Sheet: /1 Conectores/
File: 01_conectores.kicad_sch

Title: IC2S Extension Board Model 7 - EBM7-2608 - Load Cell 4AI

Size: A4	Date: 2026-09-01	Rev: V2.3
KiCad E.D.A. 10.0.5		Id: 2/9

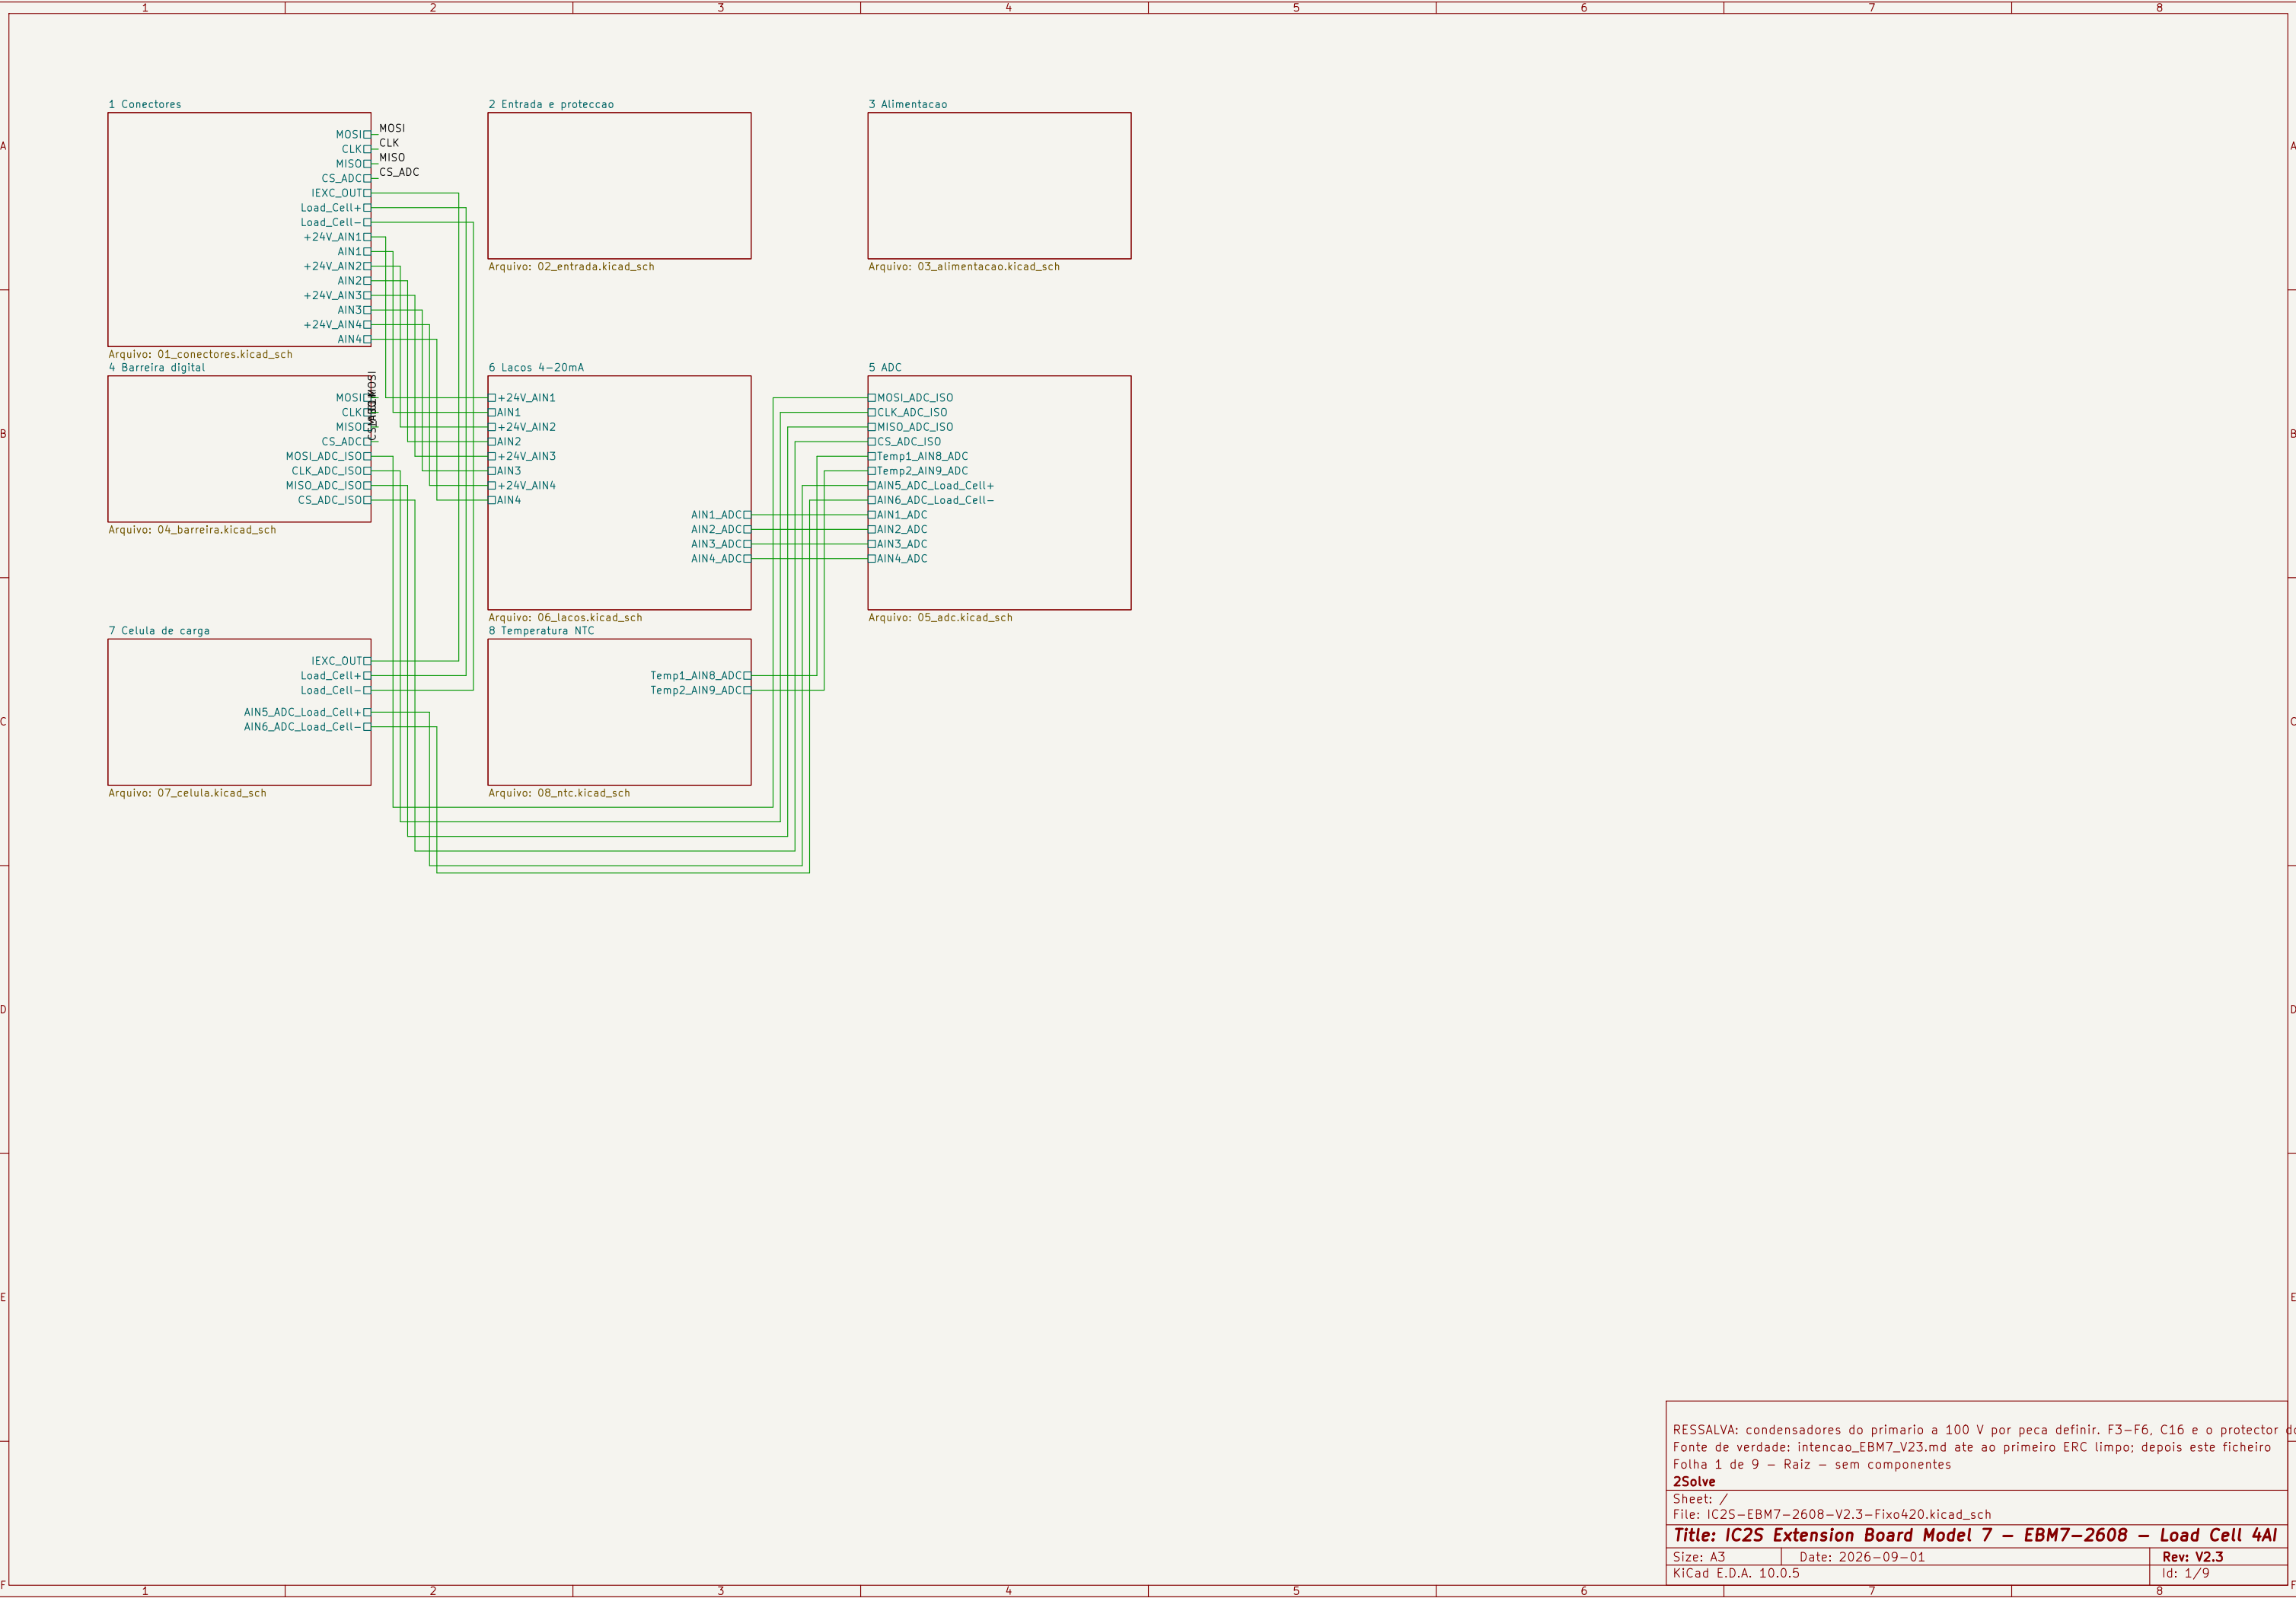
1. P1 = M20-7822046 (Harwin, FILA UNICA de 20 - nao 2x10).
Barramento da base board. Sinais nao usados nesta placa:
USB1/2, CS_DAC, LDAC_DAC, CS4, ID1, ID3, SDA, SCL -
terminam aqui por desenho da familia de extensoes.
2. P1-20 leva 116 mA em regime (4 lacos a 24 mA, 2 LED, U3) e
-180 mA em falha: 6% dos 3 A/contacto (Harwin M20), margem 16x.
3. PWR_FLAG de +24V, GND_ADC (P1.19), +5V e DGND nesta folha: a fonte
passiva real e a base board via P1. Fecha os 4 pendentes
de ERC das folhas 2 e 3.
4. P1-18 e P2-1 sem ligacao (tambem na V2.2).
5. P2 = M20-7821446 (campo): IEXC e celula > folha 7;
lacos 4-20 mA > folha 6. Os pinos de hoja na raiz ficam
a espera dessas folhas (aviso de ERC temporario esperado).
6. Fiduciais sem pino electrico: as redes unconnected-(FidX)
da V2.2 desaparecem do diff de netlist.

6. Renomes de rede: Net-(D6-K) > +5V_REG;
Net-(U5-EN2) > +3.3V_ISO; Net-(C29-OUT) > +3.3V_IQVDD.
7. T4 dizia '4+5V' e T6 '+5V DIG.' na V2.2 – enganosos;
T6 esta no +3.3V. Corrigidos.
8. C17 nao existe: saiu com as fontes isoladas.
9. D6 ZM5234B (Vz min 5.89 V) nao carrega o trilho.
D7 + R3 2k2: LED -1.4 mA.
10. +3.3V_ISO alimenta o lado 2 do ISO7141: 3.2 mA
fixos, 25% do trilho analogico (folha 4).
11. Passivos: value = valor electrico; MPN em campo
oculto 'MPN' (BOM na etapa 2.4).
12. ERC pendente estrutural: +5V e DGND sem driver
ate a folha 1 (PWR_FLAG pertence ao P1).

13. kicad-happy 2026-09-09: pre-carga R41//R42 220R 1206 = 110R, [Adenda 2026-09-15] U3 e hoje Recom_R=78485,0-0.5L (2 % / 10 mA de carga mínima recomendada). A pre-carga R41||R42 decide-se na bancada. R41 = R42 = 220 R (ERJ-8BNF2200V, 1206, 0.25 W, logo os decidaes reais sao 0 / 227 / 45.5 mA (uma para as duas montadas: 110 / 227 mA). Os dados reais do componente são 0,25 W, por peca definir. F3-F6, C16 e o protetor dos lacos para dentro da banda da CISM de 2026-09-15. Interfere com o R41 e R42. 231mm instalado no primeiro ERC limpo; depois este ficheiro em cada uma, 46 % do nominal) e -0.37 W tirados ao +12 V. Sem pre-carga nenhum limite de datasheet e violado. Folha 4 de 9 - 3 Alimentação

Sheet: /4 Barreira digital/
File: 04_barreira.kicad_sch

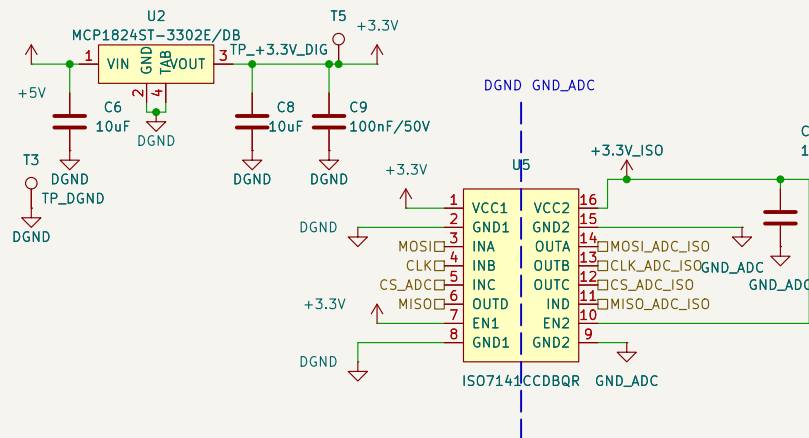
1. O U5 NAO e isolacao nesta placa: os 2500 Vrms do ISO7141 exigem 3,7 mm de fuga: o PCB tem 0,973 mm de cobre-a-cobre nas 4 camadas (V14, medido). O U5 faz SEPARACAO DE RUIDO digital/analogico.
2. Consumo lado 2 (LCC2): 3,2 mA tip / 4,9 mA max, fixo mesmo em repouso – 25% do trilho analogico.
3. Canais: 3 ida (MOSI, CLK, CS) + 1 volta (MISO) – encaixe exacto do SPI, sem canal sobrando.
4. EN1/EN2 fixos aos VCC: sempre habilitado.
5. Requisito F3: se um dia se quiser declarar isolacao, >=3,7 mm de cobre-a-cobre ao longo da barreira.

Firmware (kicad-happy 2026-09-09): as saidas do lado 2 do ISO7141 so estao definidas com VCC2 >= 2,7 V (tabela p.19) e o porto do AD7124-8 vive desde IOVDD 1,65 V – CS pode oscilar na rampa. Sem sitio para pull-up junto ao SPI: reset do porto serie (64 SCLK com DIN=1) no arranque, obrigatorio.

Sheet: /5 ADC/

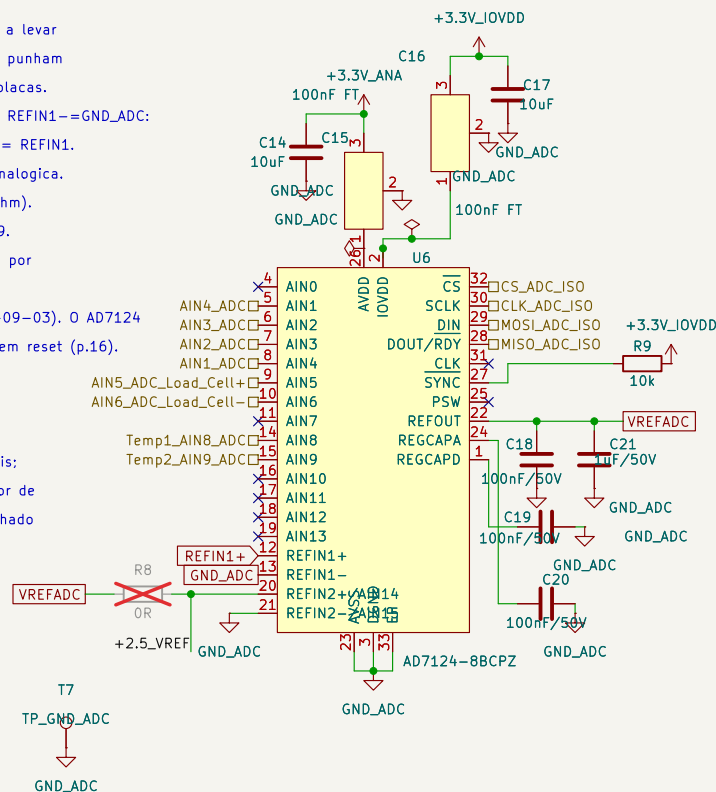
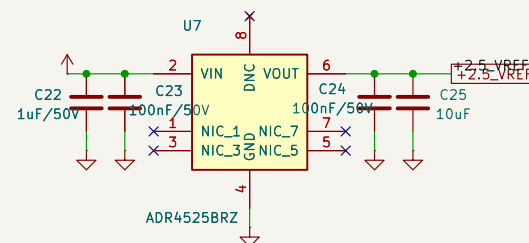
- A5 APLICADA: R151/R152 FORA. Resta o R150 (0R) a levar VREFADC (2,5 V) ao REFIN2(+). Na V2.2 os tres 0R punham 5 V no pino 20 – abs max 3,6 V – em TODAS as placas.

- REFIN1+ = IEXC_OUT via R43/D30 (folha 07 n.13); REFIN1-=GND_ADC: ratiometrica (ADI Fig.128; folha 07 n.10). REF_SEL = REFIN1.
- DGND do U6 em GND_ADC: plano unico da regioa analogica.

- AVDD: +3.3V_ANA > C31 (pasante NFM, 2 A, 30 mOhm). IOVDD: +3.3V_IOVDD (FB7 na folha 3) > C30 + C29.
Nota: na folha 3 esta rede chamou-se +3.3V_AVDD por engano ate esta folha; corrigida para +3.3V_IOVDD.

- SYNC (27): R24 10k a +3.3V_IOVDD (revisao 2026-09-03). O AD7124 nao tem pull-up interno (p.9); SYNC baixo = ADC em reset (p.16).
- CLK (31) livre: opcao de relógio externo (V8) – o interno +-5% custa 22 dB de rejeicao a 50 Hz.

- PSW (25) sem uso (rodada 9: pioraria o K78U05).
- Firmware: REF_EN=1; buffers AIN em todos os canais; calibracao de sistema; diagnosticos do ADC (monitor de sobretensoa, REF_DET_ERR, burnout) – teriam apanhado o defeito da V2.2 desde a primeira placa.

- Firmware (revisao 2026-09-03): REF_BUF = REF_BUF = 0 nos setups com REFIN2. REFIN2(-) esta em AVSS e os buffers de referencia exigem AVSS+0,1 V (AD7124-8 rev.F p.7 e p.47).

- MODO DUPL0 (2026-09-04): P1-P4 (pinos 6-9 = AIN2-AIN5, p.15) sao saidas digitais a AVDD (IO_CONTROL_1, p.48/83) -> MODO_AIN1..4. Remapeado: AIN1_ADC>AIN0, AIN2_ADC>AIN1, AIN3_ADC>AIN6, AIN4_ADC>AIN7 (pinos mais proximos de cada fila na PCB), celula > AIN10/AIN11. Firmware: GPIO_CTRLx=1; GPIO_DATx=1 -> 4-20 mA (ganho 4, FE 1,59 V), 0 -> 0-10 V (ganho 1, FE 1,99 V). VOH = AVDD-0,6 = 2,7 V (p.8). Ler > VREF sem configurar = falha.
